永阳闽宁产融项目一期

规划设计方案变更前后对比

永阳闽宁产融项目 总体规划和建筑方案设计

设计单位：北京智地优度建筑设计事务所有限公司

风雨廊平面图调整前

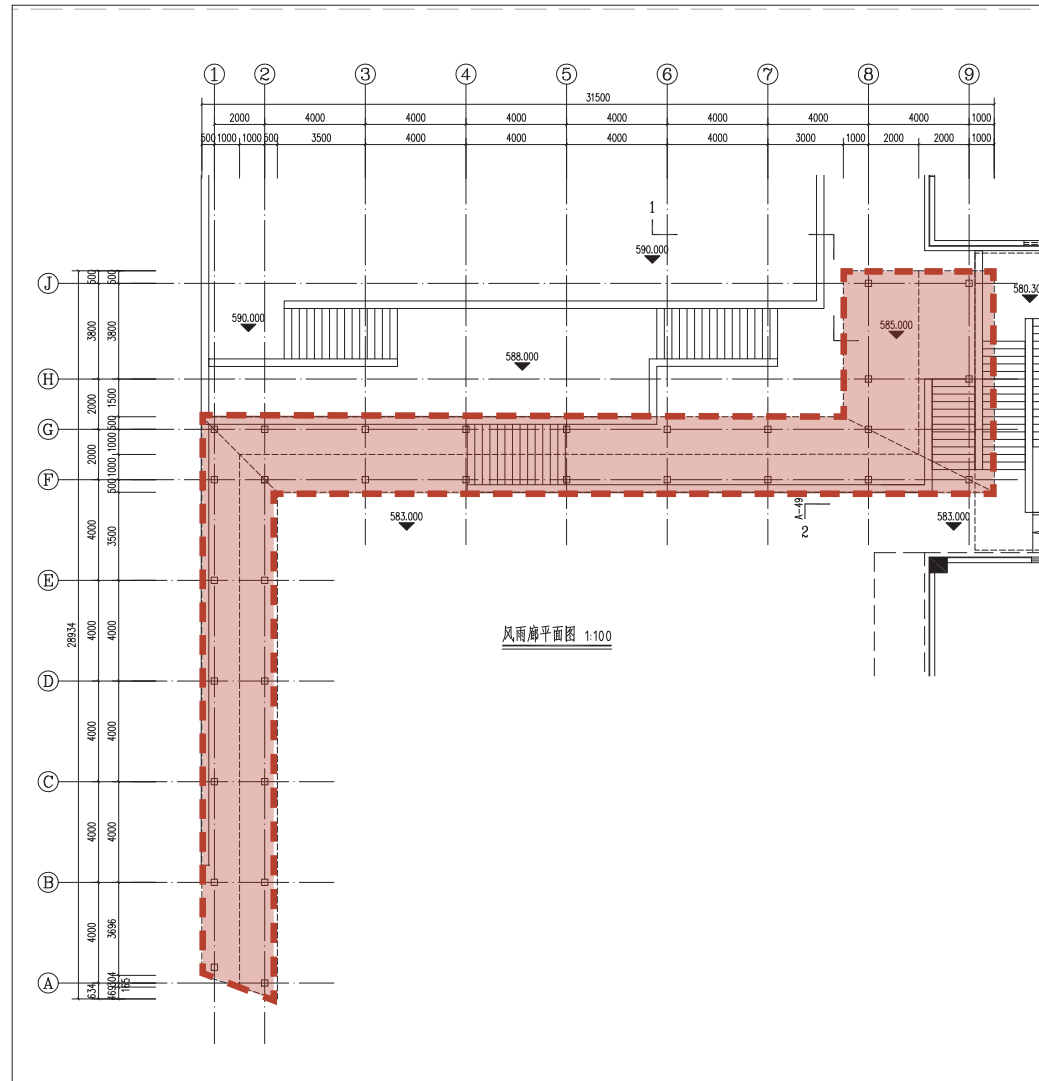
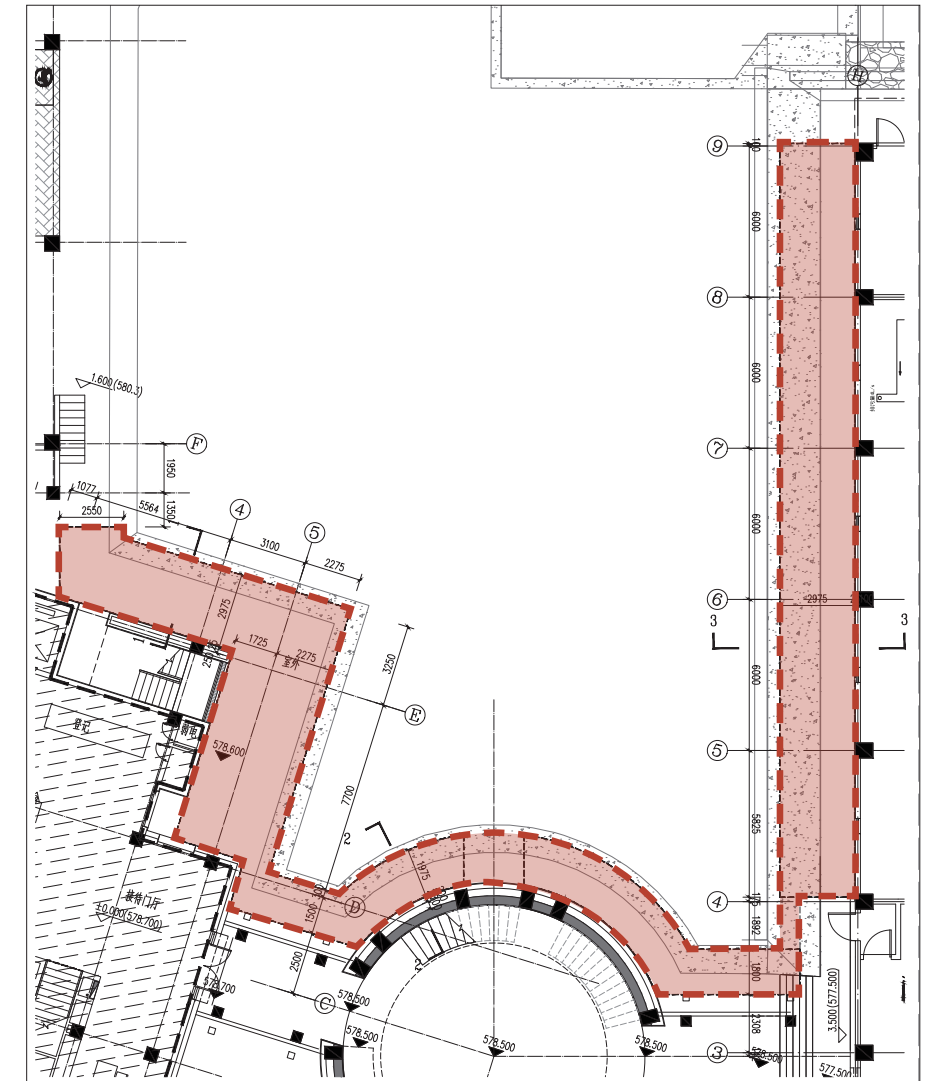
- ### ① 位置调整，名称调整为连廊

由于场地地形复杂，调整风雨廊位置，提高各个建筑之间的可达性

风雨廊调整导致面积变动，经复核满足市（县）政府规划管理部门确定的出让宗地规划条件“建筑容积率（ $1.3 \leq FAR \leq 3.0$ ）”。

麦芽卸货区二层平面图调整前

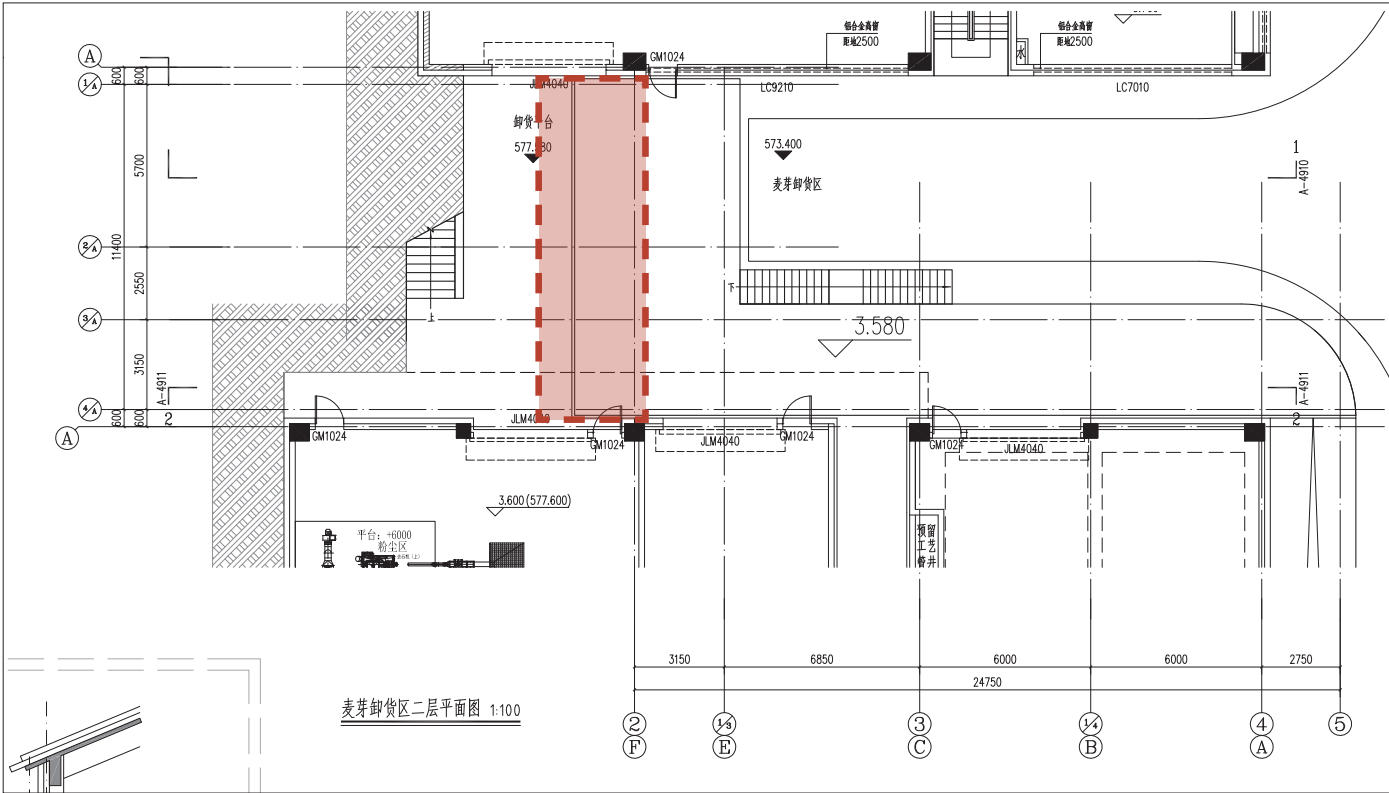
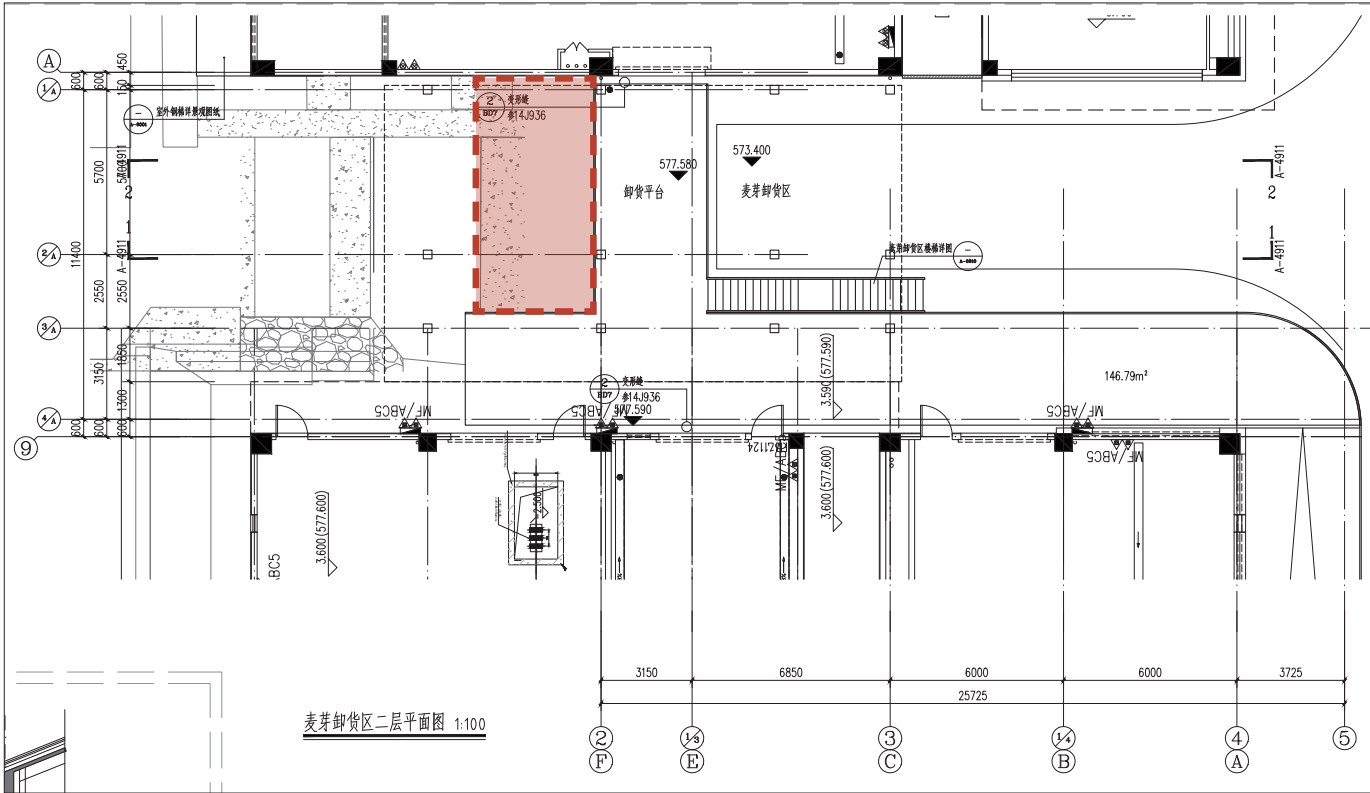
- 1 挑板取消

停车区剖面图调整前

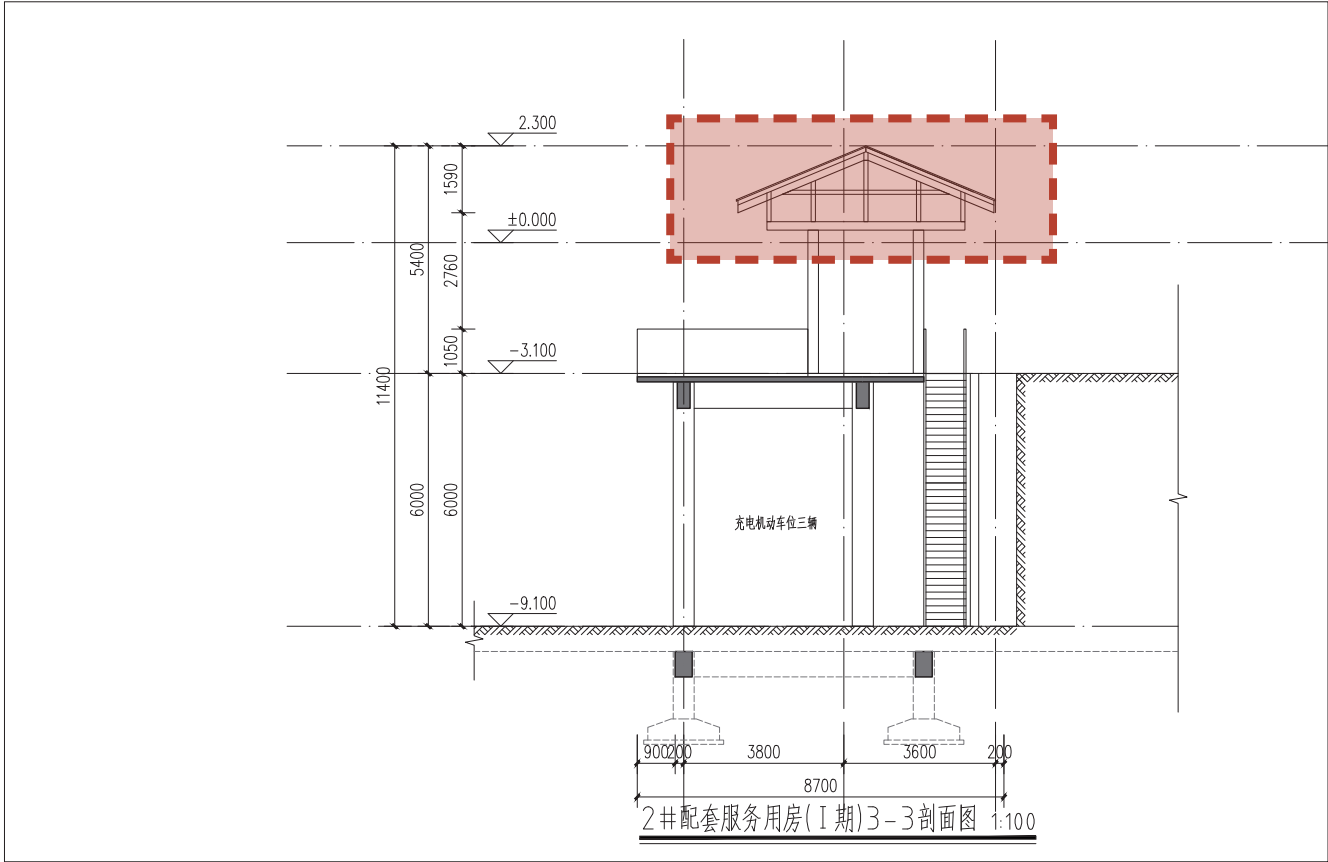
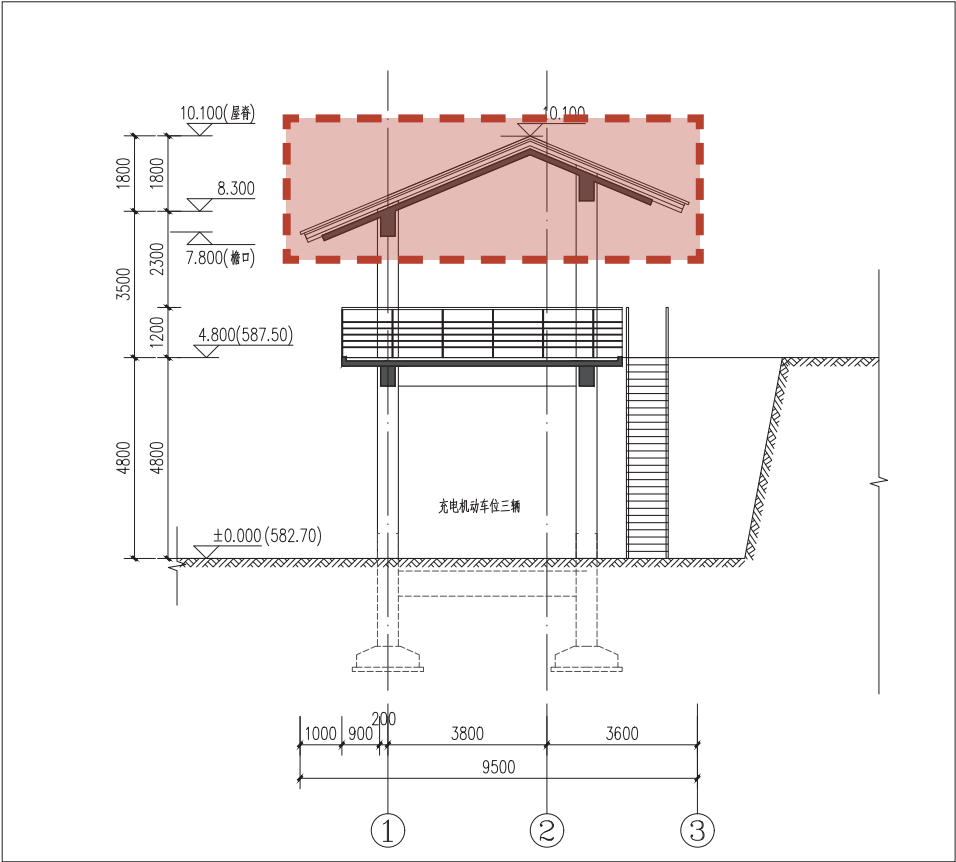
- ① 屋面出挑长度调整

出于对使用情况的考虑，优化屋面做法，调整尺寸、位置，使其屋面的挑檐对室外平台由较好的遮蔽作用。

新增连接亭

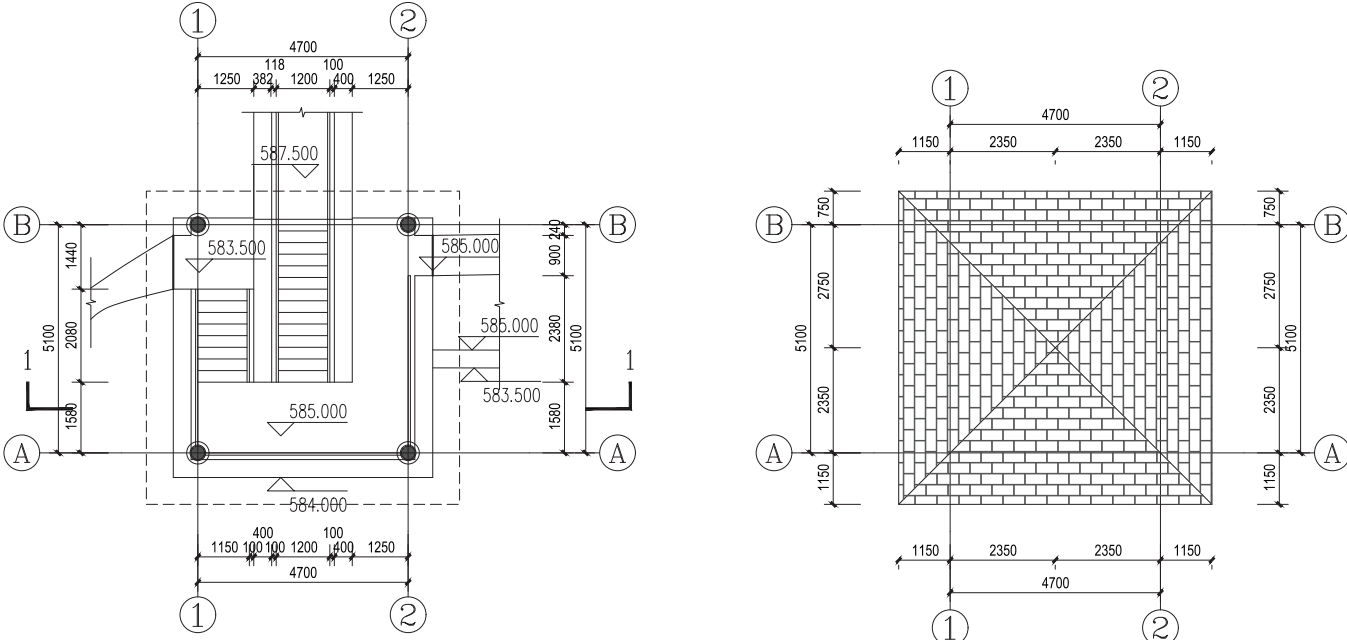
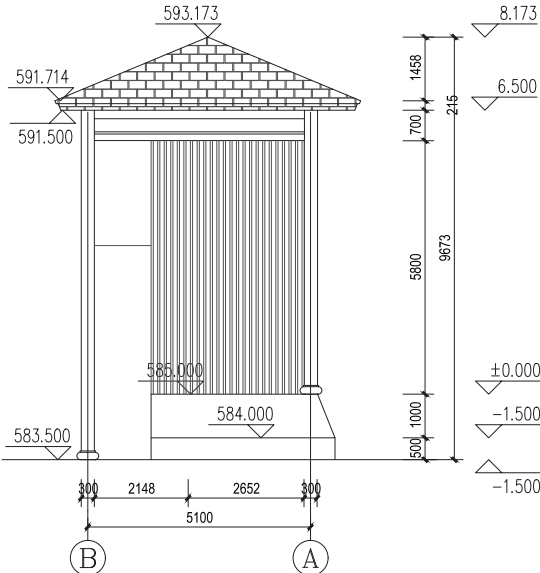
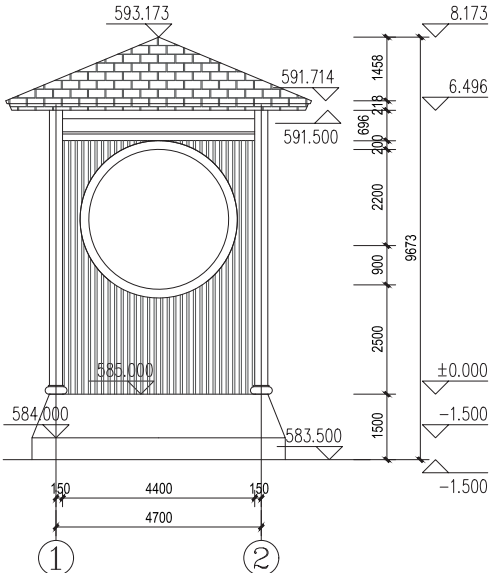
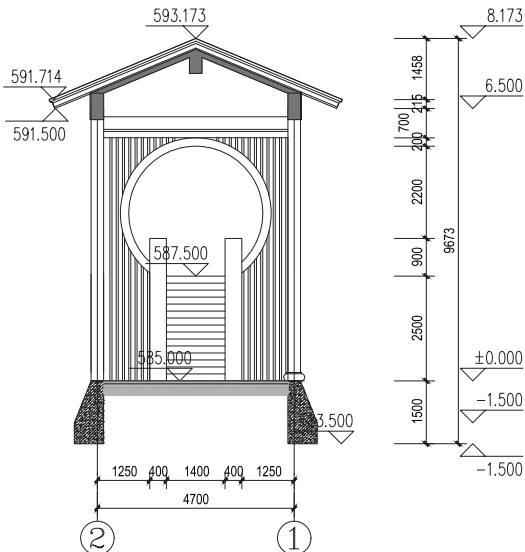
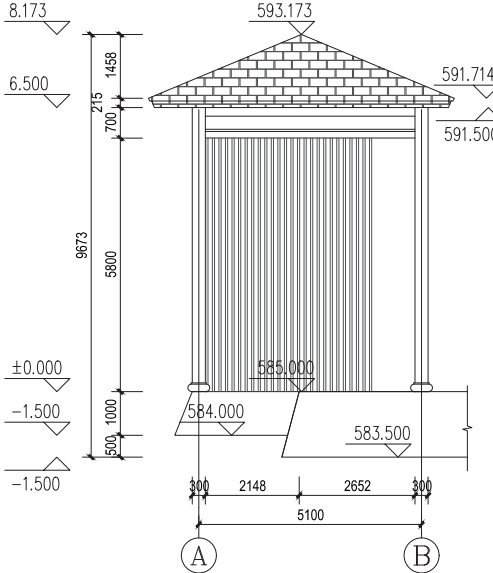
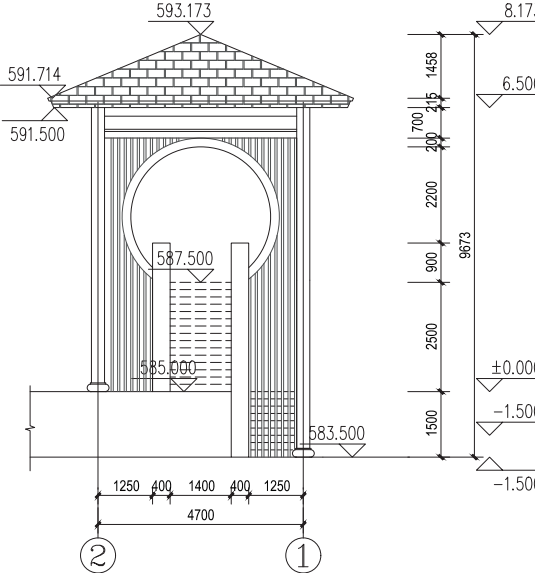
新增加连接亭，解决由场地高差带来的不便，提高各场地之间的可达性。
